美浜3号炉 設置変更許可申請書記載（本文五号）
 <第6条 外部からの衝撃による損傷の防止>

美浜3号炉 設置変更許可申請書記載（添付書類六）

美浜3号炉 設置変更許可申請書記載（添付書類八）
 <第6条 外部からの衝撃による損傷の防止>

美浜3号炉 設置変更許可申請書記載（添付書類十）

第7.5.3図 大山の噴火履歴^①

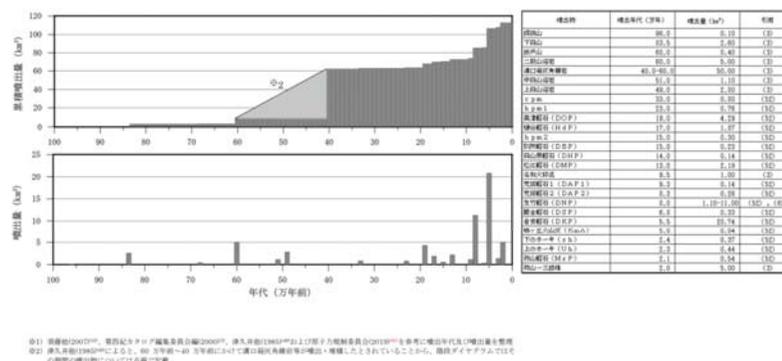
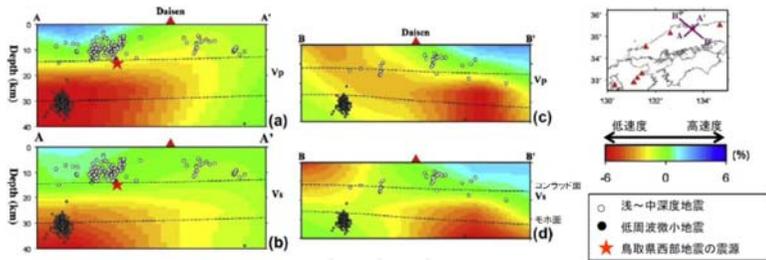
・DNPに係る評価の見直しに伴う変更

第 7.5.4 図(1) 大山の地下構造 (Zhao et al.(2011)⁽⁵⁹⁾に加筆)

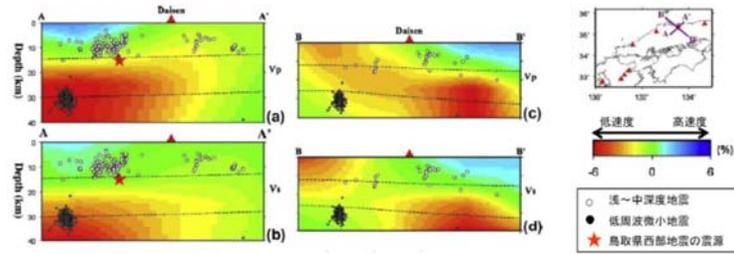
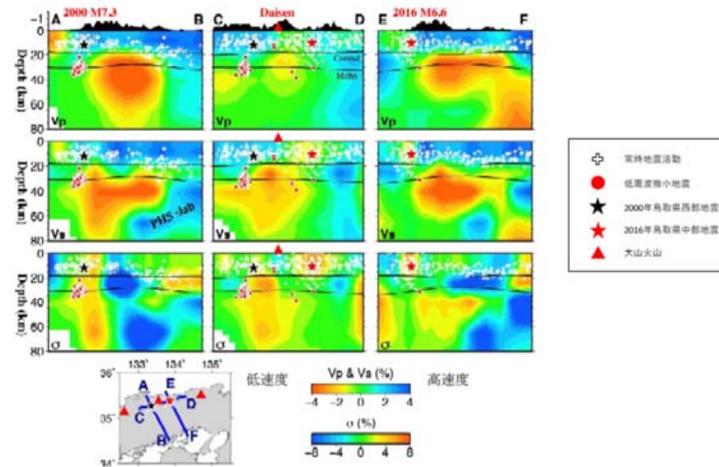
・大山の知見の追加

第 7.5.4 図(2) 大山の地下構造 (Zhao et al.(2018)⁽⁶¹⁾に加筆)

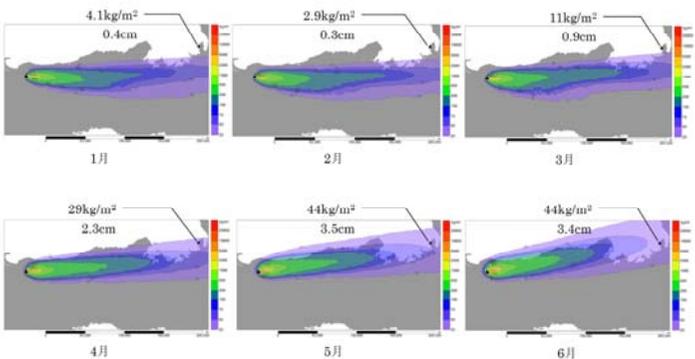
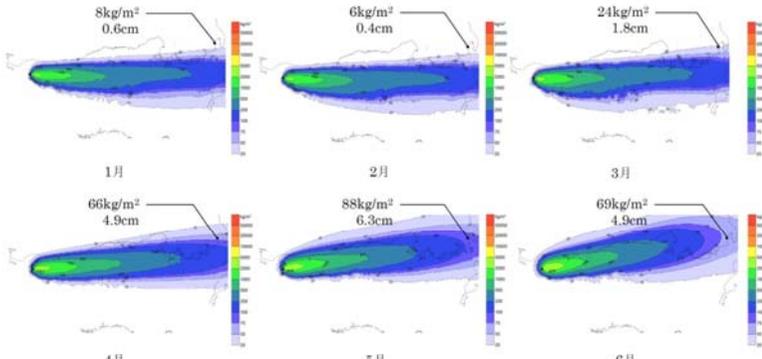
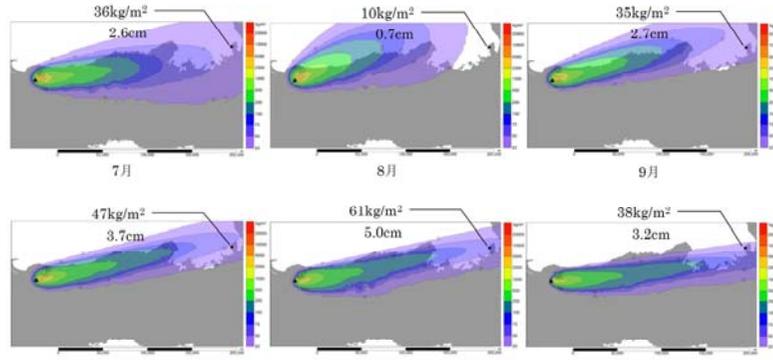
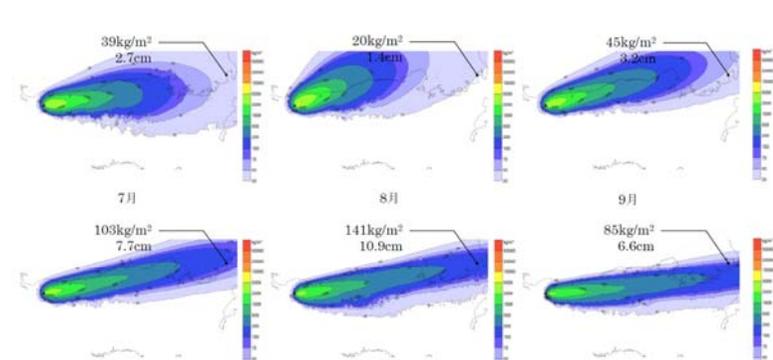
美浜発電所3号炉 設置許可申請書記載	美浜発電所3号炉 設置変更許可申請書記載	備考
 <p>※ 上段：美浜発電所近傍での降下火砕物堆積重量 下段：美浜発電所近傍での降下火砕物堆積重量（堆積した粒径分布より等価密度を算出し、層厚を算出）</p> <p>第 7.5.5 図(1) 大山の降下火砕物シミュレーション結果（基本ケース）</p>	 <p>※ アイソバックは降下火砕物堆積重量の分布図 上段：美浜発電所近傍での降下火砕物堆積重量 下段：美浜発電所近傍での降下火砕物堆積重量（堆積した粒径分布より等価密度を算出し、層厚を算出）</p> <p>第 7.5.5 図(1) 大山の降下火砕物シミュレーション結果（基本ケース）</p>	<p>・DNPに係る評価の見直しに伴う変更</p>
 <p>※ 上段：美浜発電所近傍での降下火砕物堆積重量 下段：美浜発電所近傍での降下火砕物堆積重量（堆積した粒径分布より等価密度を算出し、層厚を算出）</p> <p>第 7.5.5 図(2) 大山の降下火砕物シミュレーション結果（基本ケース）</p>	 <p>※ アイソバックは降下火砕物堆積重量の分布図 上段：美浜発電所近傍での降下火砕物堆積重量 下段：美浜発電所近傍での降下火砕物堆積重量（堆積した粒径分布より等価密度を算出し、層厚を算出）</p> <p>第 7.5.5 図(2) 大山の降下火砕物シミュレーション結果（基本ケース）</p>	<p>・DNPに係る評価の見直しに伴う変更</p>
<p>第7.5.6図 粒度試験結果</p>	<p>第7.5.6図 粒度試験結果 変更なし</p>
